修理報告書（引取り修理）

No. 160606

PSA⇒酸素ポンベ仕様変更

番号1～6：仕様変更部品

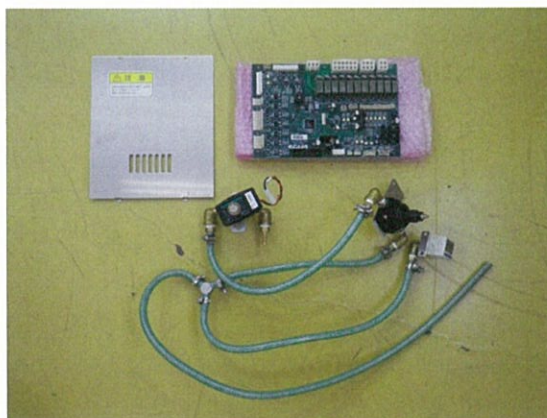
PSA（酸素発生装置）に関する部品を全部交換して、酸素ポンベで動く仕様に
変更しました。

番号	部品名称	数量	備考
	PSA⇒酸素ポンベ仕様変更部品	1式	取扱説明書含む
1	ポンベ仕様用減圧弁		
2	酸素ホース		
3	コントロール基板		
4	ポンベ用継手		
5	圧力スイッチ；ポンベ用		
6	点検パネル；ポンベ用
